Dotyczy: postępowania o udzielenie zamówienia publicznego prowadzonego w trybie przetargu nieograniczonego na „**Rozbudowa, nadbudowa, zmiana sposobu użytkowania poddasza na cele biurowe w budynku handlowo-usługowym wraz ze zmianą zagospodarowania terenu budynku przy ul. Sienkiewicza 15 w Blachowni**”.

WYJAŚNIENIA

Dot. „Rozbudowy, przebudowy nadbudowy i zmiany sposobu użytkowania poddasza na cele biurowe w budynku handlowo-usługowym w Blachowni przy ul.Sienkiewicza 15”

Odpowiedzi na pytania firmy Transwoj-Bis Sp. z o.o. z dnia 10.01.2018r.

Załącznik do odpowiedzi ad.4:

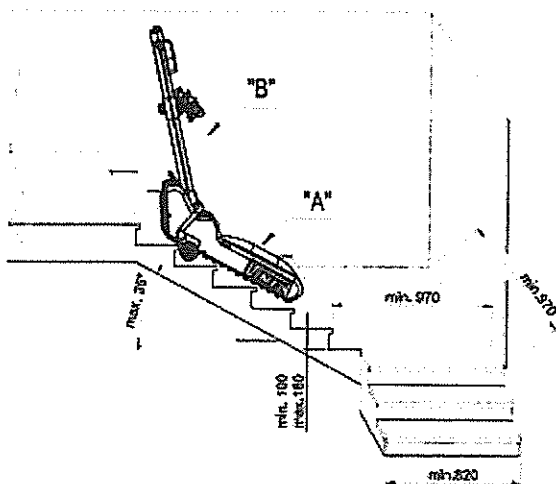
W projekcie jest mowa o wiacie śmietnikowej brak w przedmiarach czy należy przyjąć w ofercie dodatkowo?

Tak należy przyjąć kwotę na wiatę, parametry wiaty w załączniku.

Jest to obudowa śmietnikowa na duży pojemnik na śmieci o pojemności do 1100 litrów. Cała konstrukcja wiaty wykonana jest z wysokiej jakości stali, cynkowanej ogniowo (opcjonalnie malowana proszkowo). Wypełnienie ścian bocznych stanowią deski z naturalnego drewna zabezpieczonego wysokiej jakości preparatami. Drzwi frontowe do wiaty są wyposażone w zamek z wkładką patentową. Dach boksu wykonany z blachy trapezowej cynkowanej posiada odprowadzenie wody opadowej do tyłu. Wiaty w wersji na trzy pojemniki 1100 litrów. Wiaty posiada możliwość zakotwienia w podłożu. Wiaty dostarczana jest do klienta w stanie całkowicie zmontowanym i wymagają jedynie ustawienia w wyznaczonym miejscu - konieczna jest właściwa regulacja poziomu.
